**НАКОНЕЧНИКИ КАБЕЛЬНЫЕ ШТИФТОВЫЕ
С ОТКРЫТЫМ ХВОСТОВИКОМ, ЗАКРЕПЛЯЕМЫЕ
НА ЖИЛАХ ПРОВОДОВ**

Pin cable terminals, with open tail,
attached to conductor core.
Construction and sizes

**ГОСТ
22002.12-76***

Изменение № 2 ГОСТ 22002.12—76 Наконечники кабельные штифтовые с открытым хвостовиком, закрепляемые на жилах проводов. Конструкция и размеры

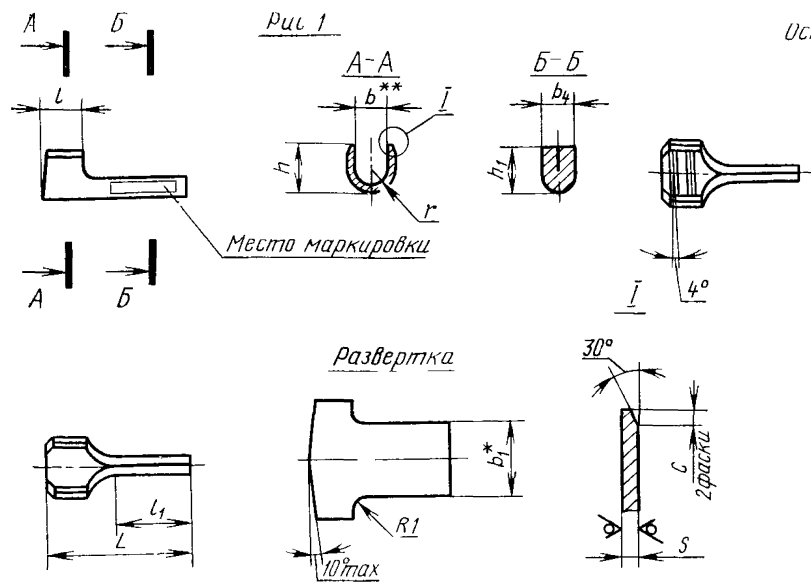
Пункт 3. Чертеж. Рис. 1. Размер s дополнить знаком: *;

размер l_1 дополнить знаком: **.
